32/60

Flygplan typ **Auster Mk4, Mk5, Mk5C, Mk5D, J1, J1B, J1N, J1U, J5, J5F, J5K, J5L, J5B, J5G, J5H, J5P, J5Q, J5R och J5V.**

Auster Service Bulletin Issue No 48; May/June 1960 - Modification No 3663 - behandlar denna åtgärd.

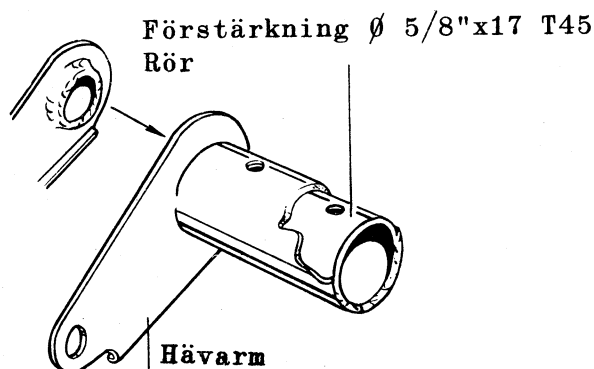
Det har i flera fall inträffat, att glapp uppstått i vingklaffarnas manövermekanism. Anledningen har varit, att hålen för de koniska pinnar, som säkrar hävarmarna på manöveraxeln (se fig), blivit ovala.

Försök att eliminera detta glapp antingen genom att använda pinnar i överdimension utan att hålen därvid uppbrötschats till korrekt dimension eller genom att ytterligare driva in originalpinnarna i de defekta hålen har därvid gjorts. Båda dessa förfaringssätt är förbjudna.

För att förhindra, att de ovan nämnda hålen blir ovala skall åtgärd enligt nedan utföras.

Alternativ I Originalhävarmarna modifieras genom att förstärkningar instickes i hävarmarnas cylindriska del och säkras i båda ändar genom svetsning (se fig).

Alternativ II Nya modifierade hävarmar monteras.

Anm 1. Då originalhävarmarna utbytas mot nya modifierade hävarmar skall de äldre omodifierade hävarmarna förstöras eller varaktigt märkas, så att de icke av misstag åter monteras.
